RUBELE, L.GE B.

0728

Descrizione prestazionale dell'intervento

Foto del rilievo

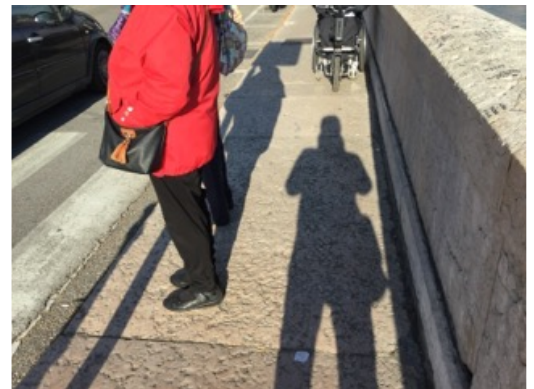
Inadeguatezza di segnalazione tattile per non vedenti

Intercettazione dell'attraversamento pedonale attraverso la **collocazione di adeguata segnaletica tattile sul marciapiede**.
Se non vi è semaforo, sarà sufficiente sbarrare il marciapiede, all'altezza del centro della zona zebra, con il Codice di DIREZIONE RETTILINEA che terminerà 40 cm prima del confine fra scivolo e zona carrabile con il Codice di PERICOLO VALICABILE che deve coprire tutta la luce dello scivolo.
